1	PREMESSA
1BIS	RECEPIMENTO DELLE PRESCRIZIONI DELLA CONFERENZA DEI SERVIZI DEL 05.04.2023 E DEL PARERE ARTA N. 17329 DEL 17.04.2023
2	NORMATIVA DI RIFERIMENTO
3	DATI DI INGRESSO E OBIETTIVI DI BONIFICA

Il progetto operativo di bonifica è stato approvato, con prescrizioni, in sede di Conferenza di Servizi del 5 aprile 2023. E' pervenuto inoltre il parere ARTA, in data 17.04.2023. Il presente documento ha i requisiti dell'esecutività e viene aggiornato con il recepimento delle prescrizioni della Conferenza e delle indicazioni formalizzate da ARTA, puntualmente riepilogate nel paragrafo 1bis.

Il presente **progetto operativo di bonifica riguarda quindi la porzione individuata dallo stralcio 1B**, come campito nella planimetria di seguito, su cui verrà realizzato il terminal bus:

**1bis – RECEPIMENTO DELLE PRESCRIZIONI DELLA CONFERENZA DEI SERVIZI  
DEL 05.04.2023 E DEL PARERE ARTA n. 17329/23**

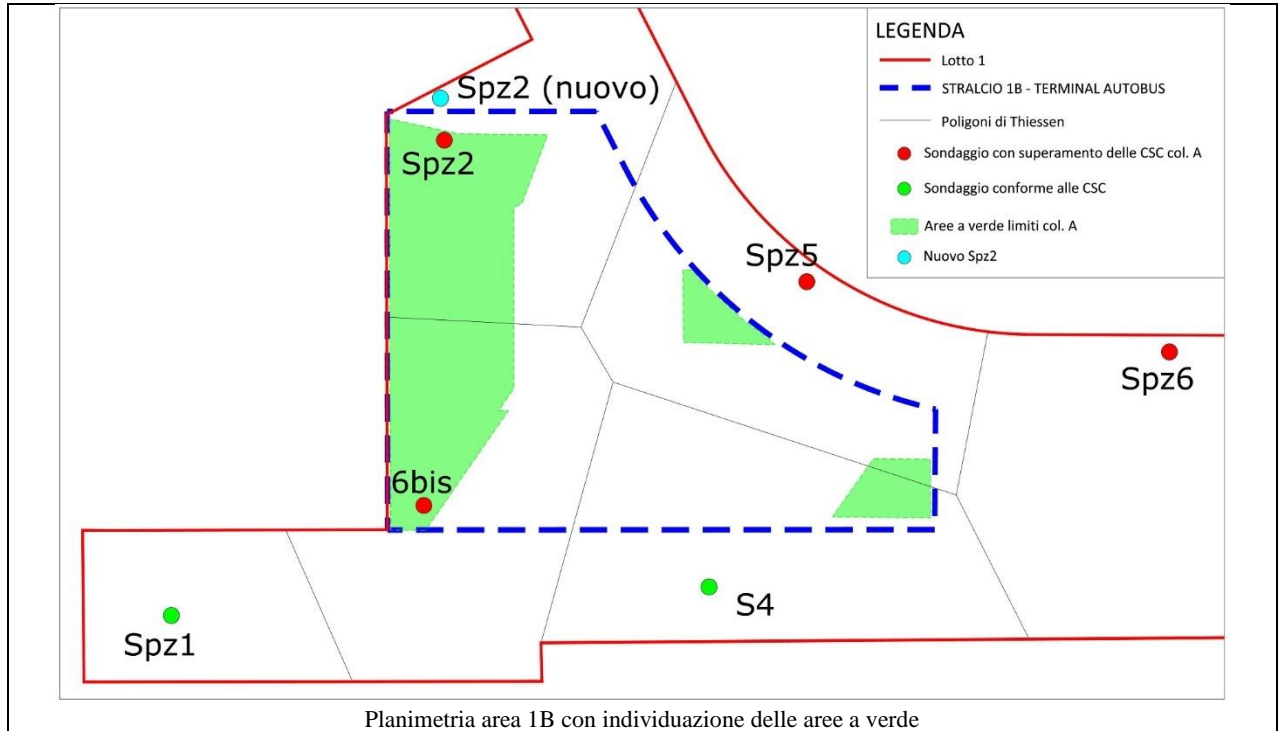
In recepimento delle prescrizioni Art. n. 11 e n. 12:

- si aggiorna la planimetria con i poligoni di Thiessen costruiti con le sole indagini nelle quali è stato operato il campionamento dei terreni (escludendo quindi i sondaggi non campionati, effettuati solamente per verificare la presenza di rifiuti e/o riporti);

- si aggiorna il quadro della contaminazione nelle aree la cui impronta rientra nelle aree a verde pubblico (limiti col. A), considerando anche le risultanze analitiche di Art. e ricontestualizzando le analisi di parte;

- per quanto riguarda i terreni, i superamenti delle CSC col. A nei sondaggi Spz2 e Spz5, sono stati rilevati alle quote 3-3.8 m (Spz2) e 3-3.4 m (Spz5), e quindi nel saturo; infatti la quota di falda si attesta nel sondaggio Spz2 a 2.21 m da p.c. e nel sondaggio Spz5 a 2.19 m da p.c. (rilievo falda del 19.12.2022 effettuato in contraddittorio con Art.); in una successiva misurazione della falda effettuata dal tecnico di parte, in data 22.03.2023, nel sondaggio Spz2 è stata rilevata a 2.59 m da p.c. e nell'Spz5 a 2.56 m da p.c.; pertanto il terreno non verrà rimosso, fermo restando che tutti i rifiuti costituiti dal materiale antropico nero verranno rimossi anche in falda.

- per quanto riguarda il piezometro Spz2, considerando che durante le operazioni di bonifica verrà con tutta probabilità rimosso, esso verrà realizzato ex-novo in un'area a monte della sua attuale posizione al di fuori del perimetro dell'area; si ipotizza nelle successive planimetrie il suo nuovo posizionamento.

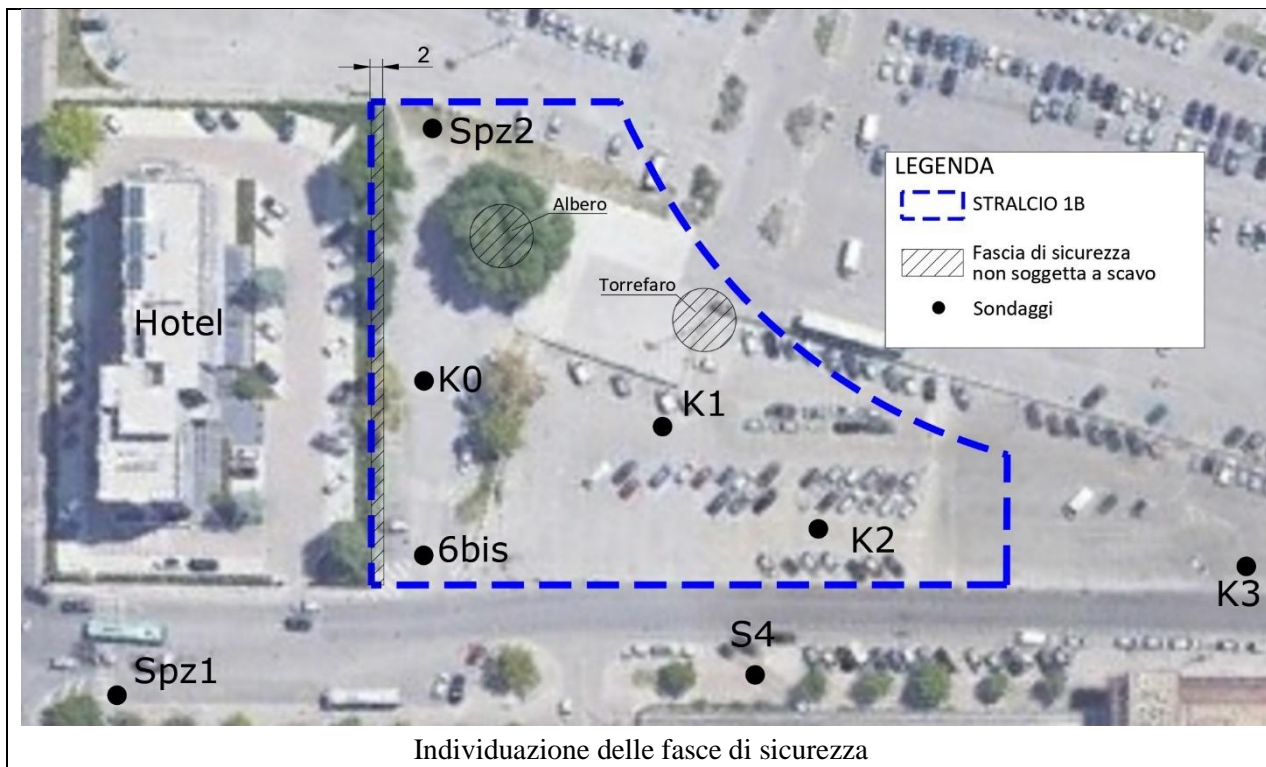
*Nel progetto sono previste tre fasce di rispetto, una di due metri dalla recinzione dell'hotel adiacente, e due di raggio di 5 metri, centrate su un albero esistente ed una torre faro. A completamento di quanto già discusso in sede di conferenza di servizi, si rappresenta che tutti i rifiuti presenti nel lotto 1B devono essere rimossi, compresi quelli nelle citate fasce di rispetto fatte salve motivazioni tecniche ostative che al momento non appaiono adeguatamente giustificate.*

*A meno dell'esistenza di specifici vincoli ostativi, si dovrà prevedere la rimozione dei rifiuti, qualora presenti, anche in corrispondenza dell'albero prossimo all'Spz2 segnalato negli elaborati cartografici prodotti;*

*Dovrà essere valutata con il relativo gestore la possibilità di delocalizzare la torre faro esistente. Qualora fosse impossibile la sua delocalizzazione e la rimozione dei rifiuti circostanti fosse causa di instabilità, la fascia di rispetto dovrà essere dimensionata tramite apposite verifiche tecniche. Inoltre i rifiuti che eventualmente fosse necessario lasciare in posto dovranno essere isolati tramite teli impermeabili in HDPE per impedire l'ulteriore lisciviazione degli stessi*

*L'esistenza di eventuali impedimenti alla rimozione dei rifiuti in prossimità della recinzione dell'hotel per cause legate alla stabilità della stessa, non superabili con la realizzazione di opere di sostegno, o altri accorgimenti tecnici, necessita di essere dimostrata tramite apposita perizia tecnica;*

La rimozione del materiale antropico nero sarà nei limiti della fattibilità tecnica per contemperare la massima efficacia dell'intervento di bonifica alla necessaria garanzia della stabilità e sicurezza delle strutture limitrofe. La pachimetria della sorgente primaria è stata sviluppata per interpolazione con i dati stratigrafici disponibili, che sono ricavati da prospezioni geognostiche, pertanto non si possono escludere sovrastime e solo a fronte di scavo aperto potrà essere verificata la reale estensione dell'abbanco del materiale antropico nero nelle zone "critiche", ovvero incluse nella fascia di rispetto. Per massimizzare l'efficienza di rimozione la misura locale della fascia di rispetto sarà oggetto di perizia di volta in volta, ovvero da calcolare e valutare sulla base delle caratteristiche costruttive del fabbricato e dei parametri di coesione del fronte di scavo. Nel caso in cui la perizia evidenziasse la non fattibilità della prosecuzione dello scavo verranno applicate misure alternative di isolamento della sorgente primaria, come previsto dall'art. 240 del DLGS 152/06 garantendo il raggiungimento di requisiti di isolamento della sorgente primaria di contaminazione specificati dall'allegato 1 al DLGS 36/03, con stabilizzazione a calce o altro additivo per conseguire una conducibilità locale  $k = 1.10 \cdot 10^{-7}$  m/sec su uno spessore di 1 metro. Si rimanda alla DGR Regione Lombardia 31.01.2020 n. XI/2789 che ha disciplinato i requisiti di isolamento delle sorgenti all'interno degli interventi di bonifica. L'albero non costituisce elemento di tutela e il Comune si impegna alla risoluzione dell'interferenza della torre faro prima dell'inizio dei lavori.

Nell'area sono presenti anche una torre faro e un albero. Le interferenze saranno risolte dal Comune prima dell'inizio dei lavori, per cui nelle planimetrie esecutive non vengono riportati questi elementi e le relative fasce di rispetto ipotizzate nelle precedenti fasi di progettazione.
